**DĖL PIRKIMO DOKUMENTŲ PAAIŠKINIMO IR PATIKSLINIMO\_3**

Akcinė bendrovė „Via Lietuva“ (toliau – perkančioji organizacija) vykdo viešojo pirkimo *Valstybinės reikšmės krašto kelio Nr. 173 Molėtai–Pabradė ruožo nuo 23,074 iki 27,054 km rekonstravimas*“ (Pirkimo ID 5939681), atliekamo atviro konkurso būdu, procedūras ir, atsakydama į tiekėjų klausimus\*, teikia pirkimo dokumentų paaiškinimus/patikslinimus.

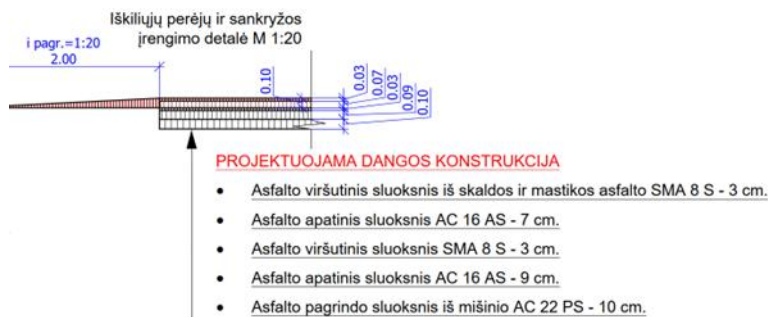
TDP S dalies TS asfaltas SMA 11 S, o DKŽ\_1 yra duota SMA 11 SN. Prašome ištaisyti asfaltą pataisyti pagal TS.

Informuojame, kad turi būti naudojamas SMA 11 S asfalto mišinys. Teikiame patikslintus darbų kiekių žiniaraščius (žr. pridedamą patikslintą techninio darbo projekto susisiekimo dalies darbų kiekių žiniaraštį ir pasiūlymo darbų kiekių žiniaraštį Nr. 1 ir Nr. 2), kuriuose atitinkamai patikslinti DKŽ 1 „Susisiekimo dalis“ 3 ir 5 skyrių eilučių Nr. 3.8 ir Nr. 5.7 bei DKŽ 2 „Susisiekimo dalis (kelias Nr. 2812)“ eilutės 2.7 pavadinimai į „Asfalto viršutinio sluoksnio **SMA 11 S** iš skaldos ir mastikos asfalto įrengimas, kai h=4 cm (įskaitant šiurkštinimą granito skaldele fr.2/5)“.

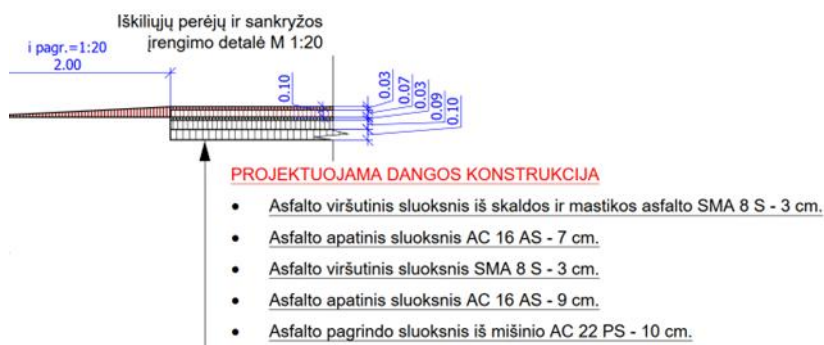
Pagal TDP brėžinį iškili perėja ir sankryža atrodo taip:

Pagal brėžinį asfaltbetonis SMA 8 S 3 cm klojamas du kartus ir dar į šonis su nuolydžiu, o asfaltbetonis AC 16 AS - 7 cm klojamas vieną kartą, bet DKŽ\_1 kvadratūra duota didesnė apatinio sluoksnio. Nėra duota tarp sluoksnių pagruntavimo.

Prašome patikslinti kiekius.

Teikiame patikslintą iškilios perėjos ir sankryžos įrengimo detalę (žr. pridedamą dokumentą 02. 22089-01-TDP-S\_SP\_2026-01-21 (002).pdf) ir darbų kiekių žiniaraščius (žr. pridedamą patikslintą techninio darbo projekto susisiekimo dalies darbų kiekių žiniaraštį ir pasiūlymo darbų kiekių žiniaraštį Nr. 1 ir Nr. 2), kuriuose atitinkamai patikslinti:

- DKŽ 1 „Susisiekimo dalis“ 3 skyriaus eilutės Nr. 3.14 ir 3.15 į eilutes Nr. 3.14 „Asfalto apatinio sluoksnio AC 16 AS įrengimas, kai h=7 cm“, 3.15 „Bituminės emulsijos tolygaus sluoksnio paskleidimas“ ir 3.16 „Asfalto viršutinio sluoksnio SMA 8 S iš skaldos ir mastikos asfalto įrengimas, kai h=3 cm (įskaitant šiurkštinimą granito skaldele fr.2/5)“, patikslinant darbų kiekius;

- DKŽ 2 „Susisiekimo dalis (kelias Nr. 2812)“ įterptos naujos eilutės Nr. 2.10 „Asfalto apatinio sluoksnio AC 16 AS įrengimas, kai h=7 cm“, 2.11 „Bituminės emulsijos tolygaus sluoksnio paskleidimas“ ir 2.12 „Asfalto viršutinio sluoksnio SMA 8 S iš skaldos ir mastikos asfalto įrengimas, kai h=3 cm (įskaitant šiurkštinimą granito skaldele fr.2/5)“.

#### 5 pav. Turėklų profilių, atramų ir tarpų pavyzdžiai

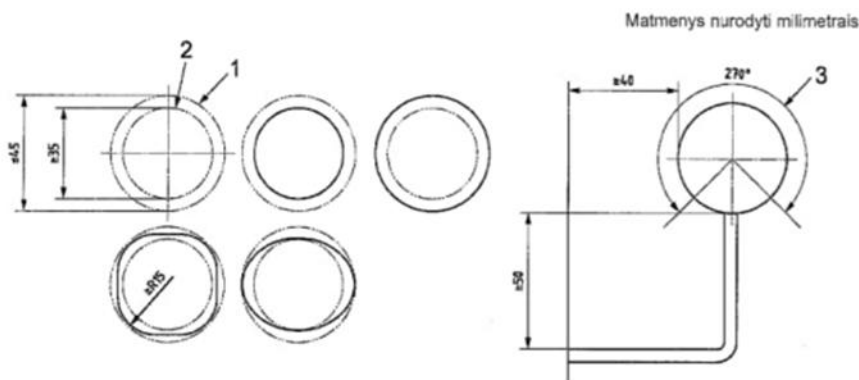
Prašome pateikti turėklų brėžinį.

Teikiame patikslintą techninio darbo projekto susisieki mo dalies techninių specifikacijų 10.6 papunktį:

~~Turėklas panduso naudotojui yra atrama, stabilizavimo ir nukreipiančioji priemonė. Daugumai žmonių turėklas padeda užlipti arba nūlipti laiptakiu arba rampa. Turėklai turi būti įrengiami nuolaidžiuose takuose, rampose. Turėklai įrengiami abipus rampos.~~

~~Turėklas turi būti ištisinis per visą rampą. Turėklo viršaus aukštis turi būti 850-1000 mm nuo rampos, laiptų nuolydžio linijos ir laiptų aikštelės paviršiaus. Turi būti įrengtas žemesnis antrasis turėklas. Antrojo turėklo viršaus aukštis turėtų būti 600-7500 mm nuo rampos ir aikštelės paviršiaus. Takuose su pakopomis, laiptuose arba rampoje įrengiami turėklai turi turėti horizontalią iškyšą, besitęsiančią bent 300 mm už kiekvieno pirmosios ir paskutinės pakopos iškyšų.~~
